PRÉFET DE LA REGION D'ILE-DE-FRANCE

Nos réf : EE-439-11

**Avis de l'autorité environnementale sur le projet de réalisation d'une
voie nouvelle dans le cadre du projet d'aménagement du secteur
« Porte Montmartre / Binet » dans le 18^{ème} arrondissement de Paris**

Schéma de principe de la voie nouvelle de l'îlot Binet, entre l'avenue de la Porte de Montmartre et le Mail Binet

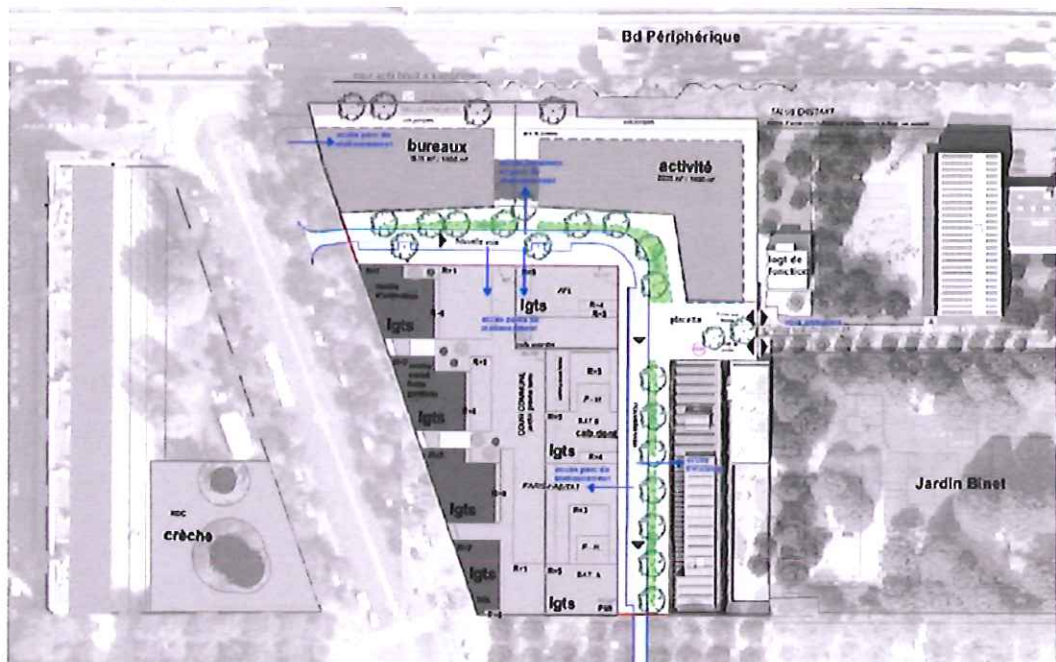
Bien que le projet soit présenté comme étant celui de la réalisation de la voie nouvelle dans le cadre du projet d'aménagement du secteur « Porte Montmartre / Binet », il convient de remarquer que l'étude d'impact évoque très souvent le projet global de réaménagement. Il aurait été apprécié plus de détails concernant la voie nouvelle.
